日本原燃株式会社	
資料番号	保) 全社共通 01 R6
提出年月日	2022年6月10日

「品質・保安会議に係る事項の変更」
に係る補足説明資料

本資料は、【保) 全社共通 01】の改訂版 (R6) である。

別図1 保安に関する組織 (MOX 燃料加工施設の例)

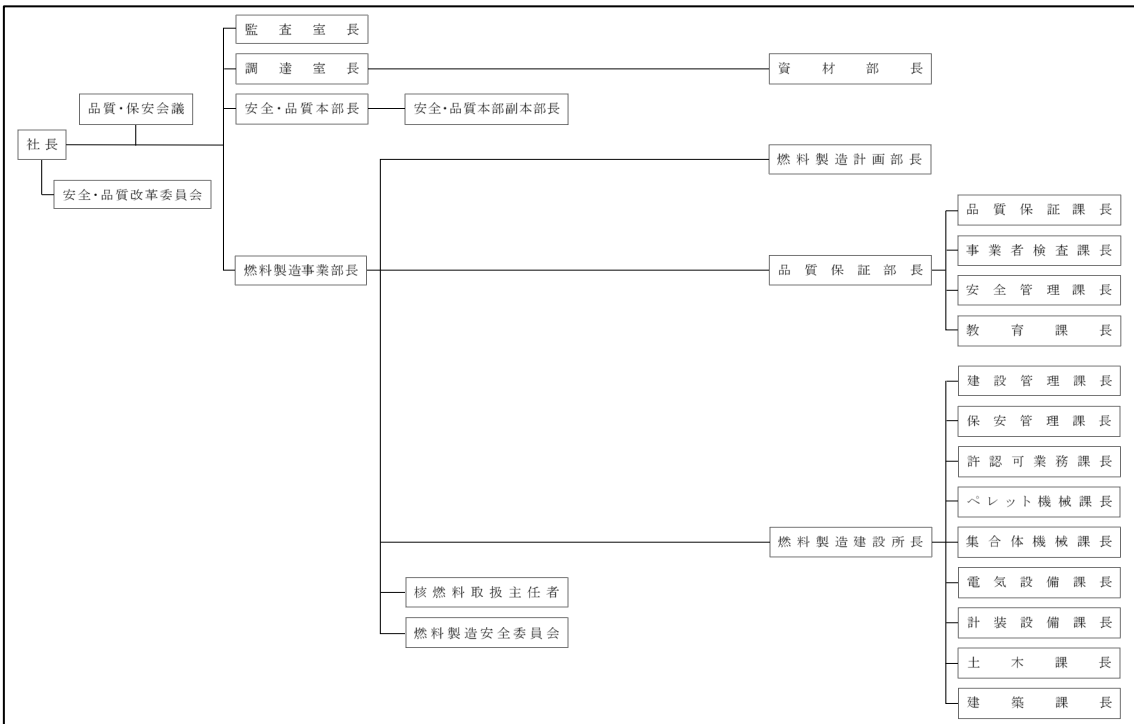
- ① 副本部長が品質・保安会議の委員であることを明確にする。
- ② 副本部長が会議の成立条件に必要な委員であることを明確にする。
- ③ 副本部長が持ち回り審議に必要な委員であることを明確にする。
- ④ 副本部長の職務を規定する。これに伴い、「品質マネジメントシステム計画」で引用している号番号の変更を行う。
- ⑤ 副本部長の職位を「別図 保安に関する組織」に反映する。反映にあたって

は、各施設の事業指定（許可）申請書 添付書類（技術的能力）の組織図に合わせて適正化を図る。

⑤ 燃) の例 下図参照	濃) 埋) 再) 廃) 別図1 保安に関する組織 燃) 別図1 組織図

別図1 保安に関する組織 (第16条関係)

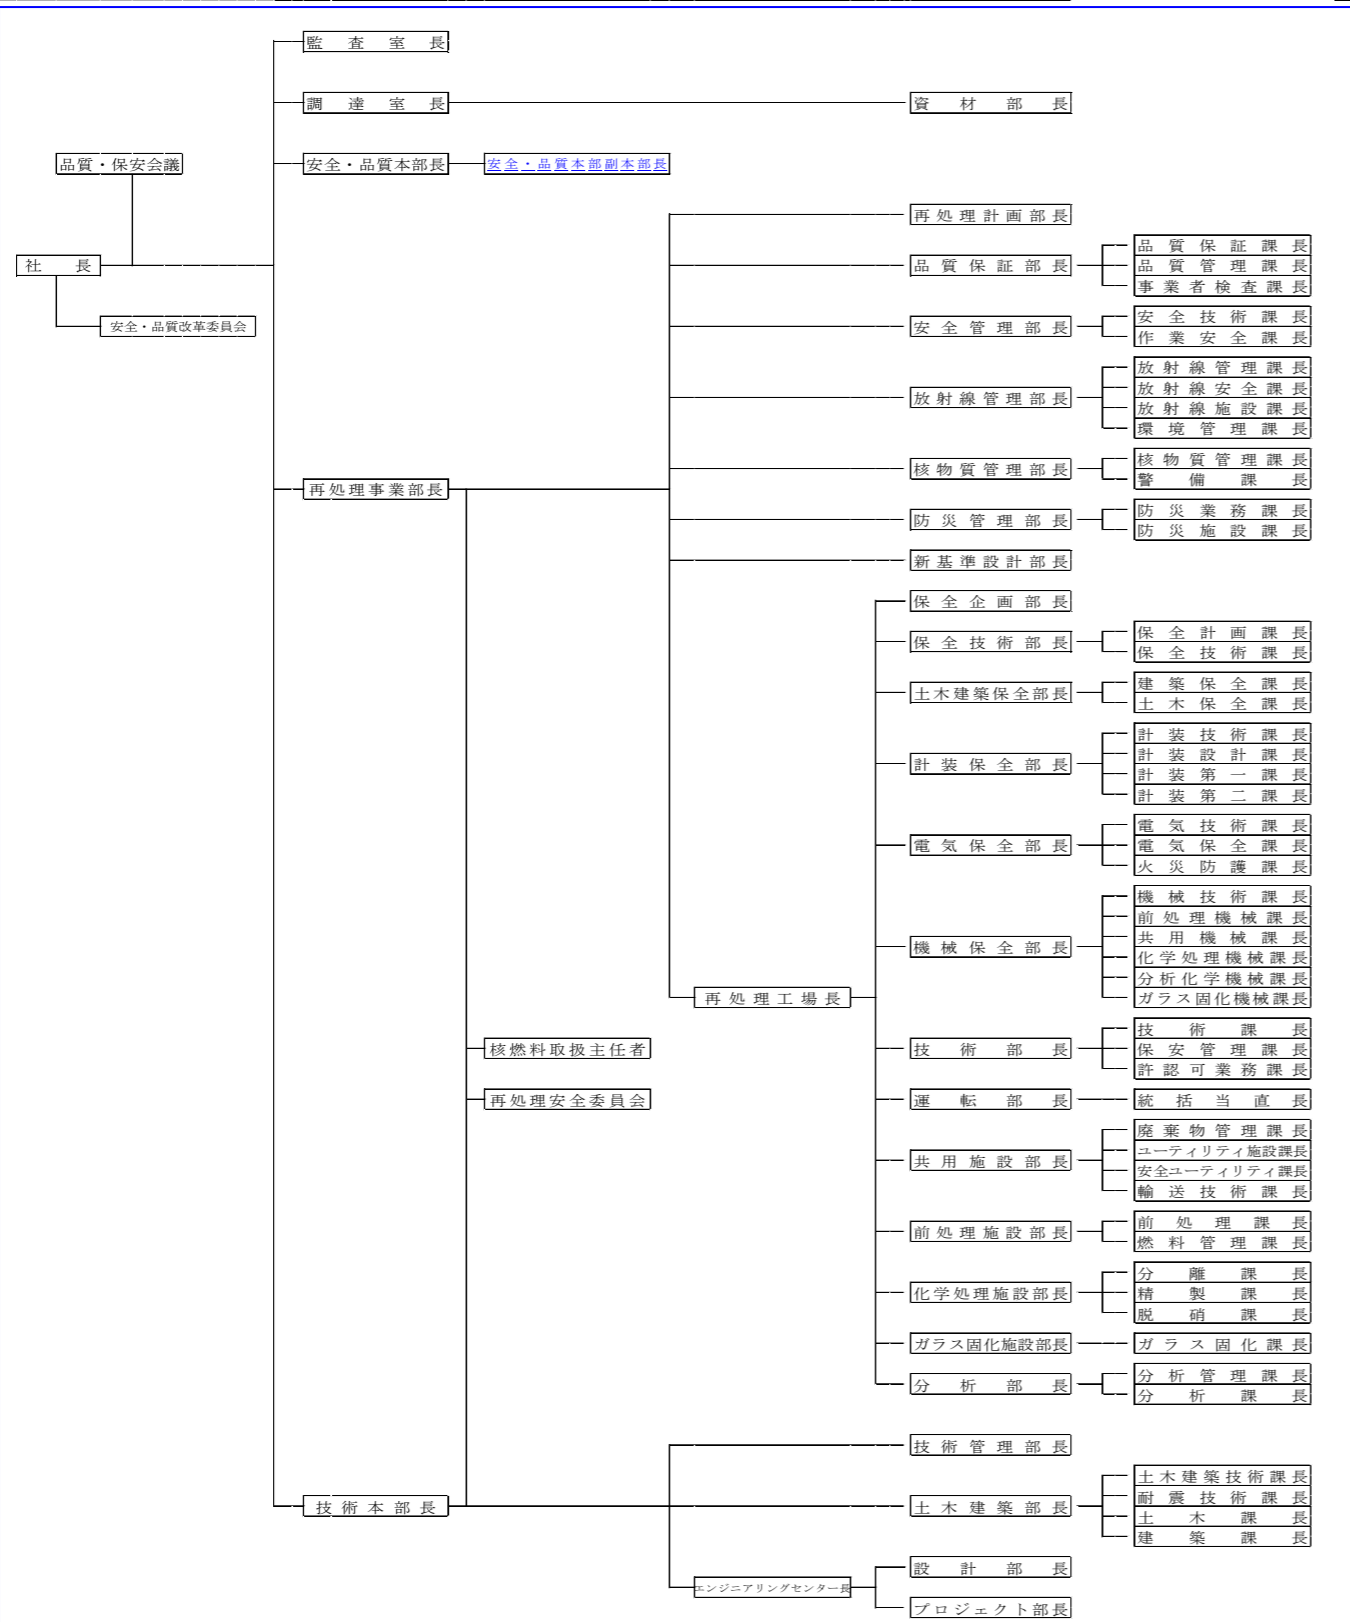
青字下線：今後の保安規定へ反映する箇所
